Vigtig sikkerhedsmeddelelse

Philips MR-systemer med MR-elastografi (MRE)
Potentiale for unøjagtige (lavere) leverstivhedsmålinger

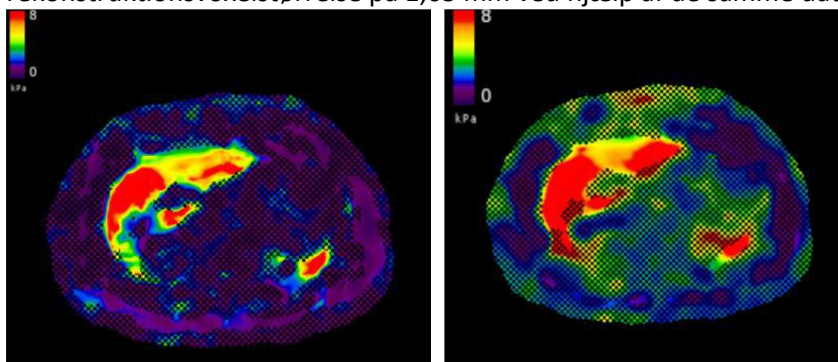
Philips er via udvikleren af MRE-software systemet, Resoundant, blevet opmærksom på et problem, der påvirker MRE-stivhedsmålinger, når der bruges et specifikt interval af billedrekonstruktionsparametre i kombination med Resoundants algoritme. Nærmere bestemt er indstillingerne for rekonstruktionsvoxelstørrelse i standard MRE-scanningsprotokollen for små, hvilket potentielt kan føre til unøjagtige leverstivhedsmålinger (lavere værdier). Se figur 1.

Pr. marts 2026 har der været 6 klager forbundet med dette problem. Der er ingen rapporter om personskader eller bivirkninger.

Hvis leverstivhedsmålingen underestimeres, er der en risiko for fejldiagnosticering af fibrosestadiet. Dette kan derefter resultere i en forsinkelse af korrekt håndtering og/eller en øget risiko for patientskader på grund af uegnet behandling.

- Fortsæt med at bruge MRE i henhold til etablerede kliniske retningslinjer. MRE bør ikke tjene som den eneste afgørende faktor for patientens behandlingsresultater.
- For at forhindre dette problem i at opstå skal du opdatere scanningsprotokolindstillingerne manuelt som beskrevet nedenfor. Disse trin vil sikre, at MRE-arbejdsgangen kun kører inden for Resoundants acceptable ydeevne gennem definerede protokolparametre.

1. Udfør et af følgende:
 - Hvis du har et eksisterende MRE ExamCard, skal du føje det til ScanList
 - Hvis du opretter et nyt MRE ExamCard:
 - a. Med et ExamCard i ScanList skal du vælge **Tilføj nyt protokolelement**.
 - b. Gå til den nødvendige MRE-protokol fra mappen **Philips\Abdomen\Liver\Specials** (se figur 2 ovenfor)
 - c. Tilføj MRE-protokollen til ScanList.
2. Dobbeltklik på MRE-protokollen for at redigere den.
3. Foretag følgende ændringer på fanen Geometri:
 - Skift **FOV RL** til 480 mm
 - Skift **Recon-voxelstørrelsen RL** til 1,5 mm
 - Acceptér ændringerne

Figur 2. Standard MRE-scanningsprotokoller

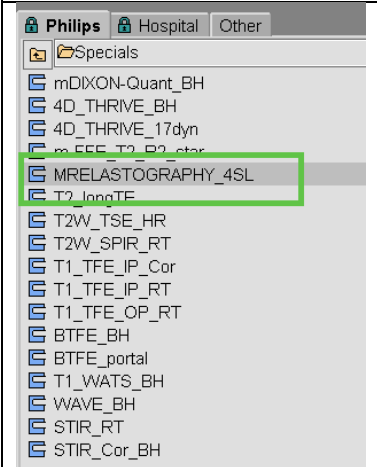
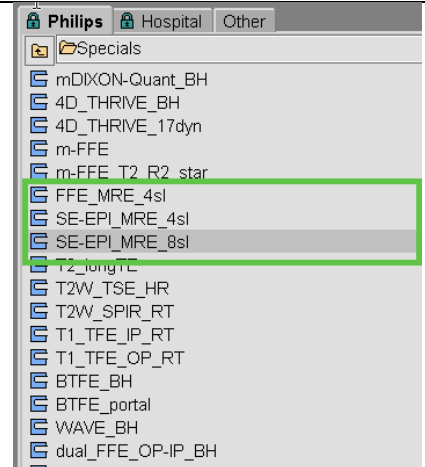
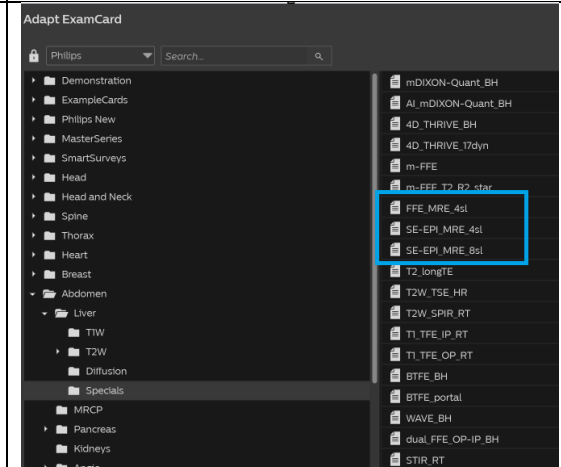
Gå til mappen **Philips\Abdomen\Liver\Specials** i Philips-protokoldatabasen for at finde ud af, om dit system har MR-elastografi (MRE), og bekræft, om dit system indeholder de protokoller, der er vist i figur 2.

4. Foretag følgende ændringer på fanen Geometri:
 - Skift **FOV RL** til 480 mm
 - Skift **Recon-voxelstørrelsen RL** til 1,5 mm
 - Acceptér ændringerne
 - BEMÆRK: For FFE_MRE_4sl-protokollen på Release 12-systemer kan det være nødvendigt at genindtaste Recon-voxelstørrelsen RL på 1,5 mm, hvis systemet som standard vælger 1,48 mm.
